PA 12/09
 CORRIDOIO PLURIMODALE TIRRENICO - NORD EUROPA
 ITINERARIO AGRIGENTO - CALTANISSETTA - A19
 S.S. N° 640 "DI PORTO EMPEDOCLE"
 AMMODERNAMENTO E ADEGUAMENTO ALLA CAT. B DEL D.M. 5.11.2001
 Dal km 44+000 allo svincolo con l'A19

PROGETTO ESECUTIVO

RELAZIONE DI RECEPIMENTO DELLE
PRESCRIZIONI CIPE

Nella presente relazione si illustrano le azioni di ottemperanza adottate nel Progetto Esecutivo alle prescrizioni ed alle raccomandazioni rilasciate, giusta DELIBERAZIONE del 26 giugno 2009 del "COMITATO INTERMINISTERIALE PER LA PROGRAMMAZIONE ECONOMICA" (CIPE), sul Progetto Definitivo posto a base gara.

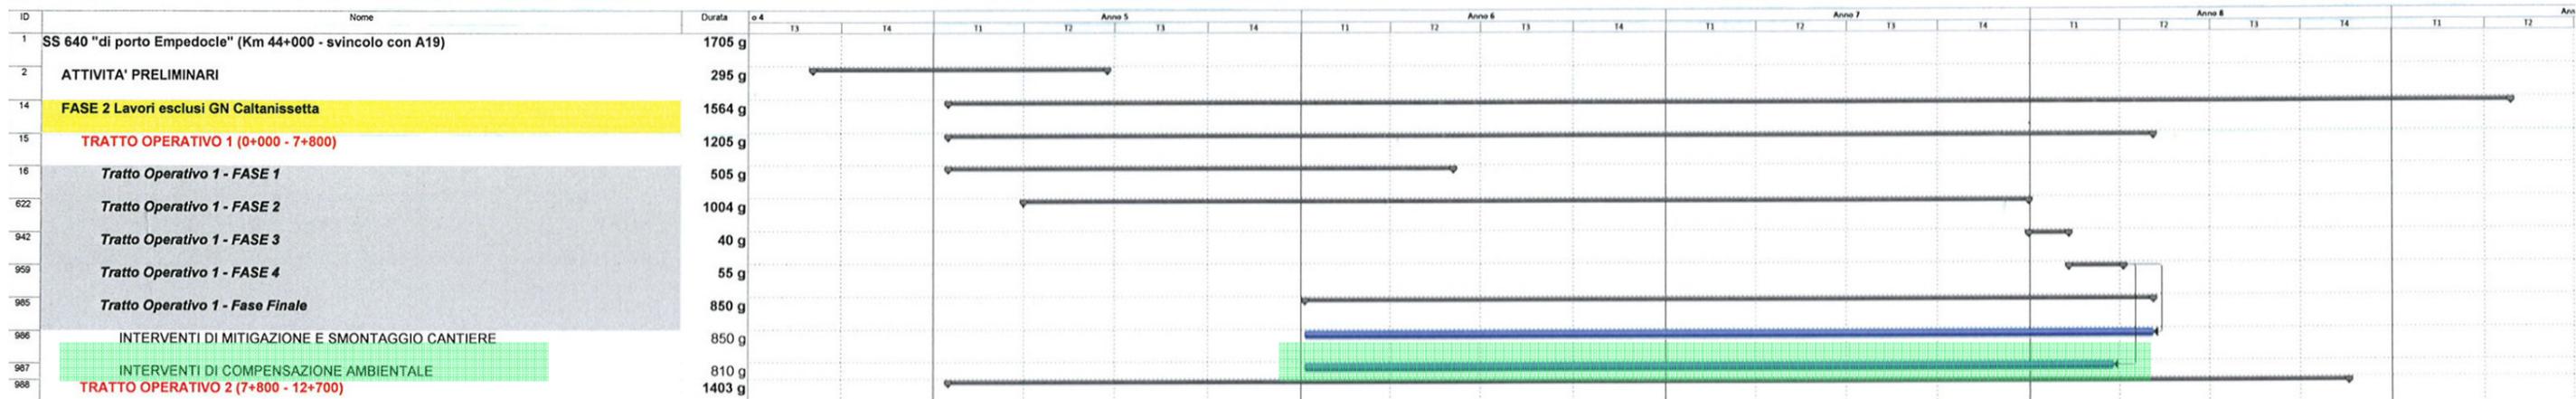
3 PRESCRIZIONE N. 3

Si riporta nel seguito il raffronto tra il cronoprogramma del progetto definitivo, che prevedeva la realizzazione delle opere di mitigazione e compensazione ad ultimazione dei tratti operativi, e del progetto esecutivo con la previsione dell'anticipazione delle opere di mitigazione e compensazione.

Potere fonoisolante della barriera considerata

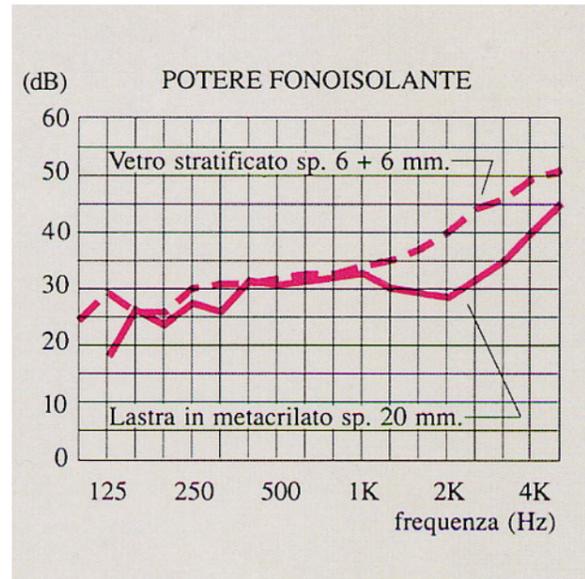
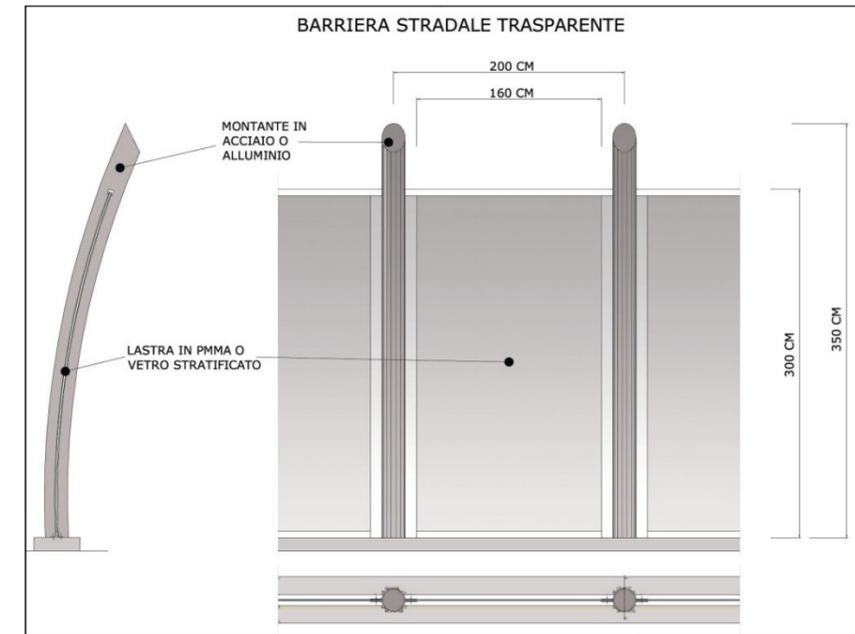
Approfondire e verificare l'analisi previsionale del rumore in fase di esercizio, verificandone i livelli sui ricettori nelle condizioni più critiche e, in applicazione del principio di salvaguardia, considerato che l'infrastruttura, pur presentandosi come un adeguamento dell'esistente, appare come nuova sia per la diversa tipologia, sia per la geometria (raggi di curvatura, frequenti varianti plano-altimetriche), applicare i limiti della Tabella I dell'Allegato I del decreto Presidente della Repubblica n. 142/2004 e prevedere l'eventuale adeguamento degli interventi di mitigazione; specificare la localizzazione, la tipologia e le modalità di realizzazione delle opere di mitigazione acustica, assicurandone l'inserimento paesaggistico e privilegiando l'adozione di barriere acustiche integrate con barriere a verde; nel caso di barriere realizzate con pannelli trasparenti, attrezzarle con apposite sagome anti-collisione per l'avifauna;

Il potere fonoisolante è riportato nel diagramma seguente:

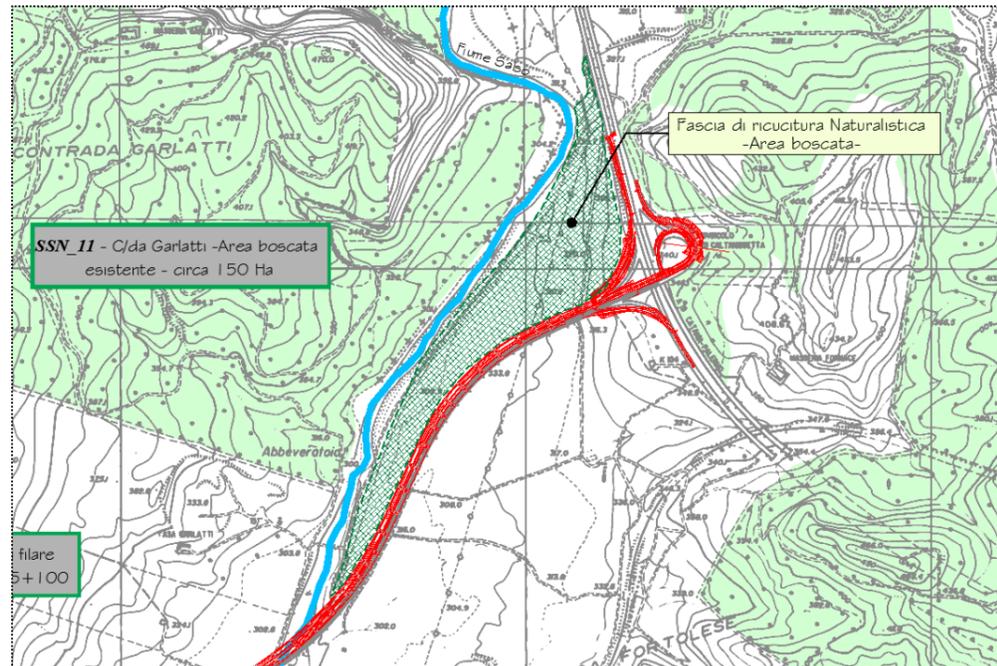
Realizzare interventi mirati per la rinaturalizzazione di ambiti degradati, per la creazione di nuove aree con vegetazione autoctona in continuità con le macchie boscate esistenti o l'ampliamento delle formazioni vegetali lineari (siepi e filari) in grado di svolgere la funzione di corridoi ecologici;

E' stata inoltre individuata un'area in cui intervenire tramite ricucitura naturalistica al fine di preservare e rafforzare la funzione di corridoio ecologico del fiume Salso, creando una zona cuscinetto tra il sistema naturalistico costituito dal bosco di contrada Garlatti ed il fiume Salso, e la fascia di rinaturalizzazione e di mitigazione paesaggistica prevista in corrispondenza del viadotto Salso.

L'area è evidenziata nello stralcio seguente:

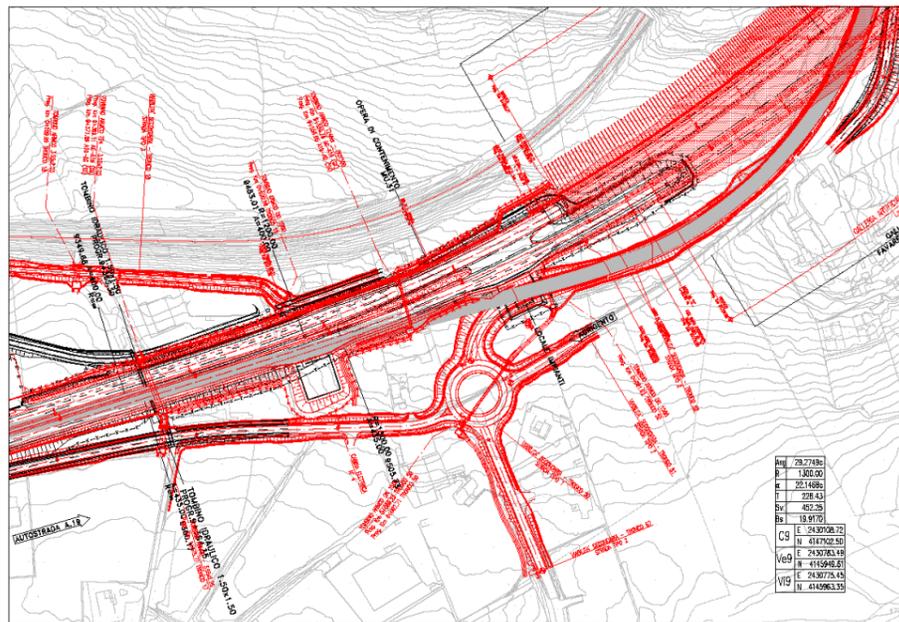
Verificare la possibilità di illuminazione per tutte le strade complanari che attraversano l'agglomerato industriale di c.da Grotta d'acqua, in prosecuzione di quella prevista per lo svincolo Delia-Sommatino con previsione di trasferire il futuro esercizio e la manutenzione all'ASI di Caltanissetta.

Da un'analisi approfondita del progetto si evince che l'area ASI è servita sia dalla complanare che dal cavalcavia (che sostituisce quello esistente) alla progr. 6+617, il nuovo sistema viario serve compiutamente le aree di sviluppo produttivo, indicate nell'ultima lottizzazione dell'ASI, collegandole sia longitudinalmente che trasversalmente.

Pertanto si ritiene che tale opera non possa trovare accoglimento, considerate anche le premesse riportate
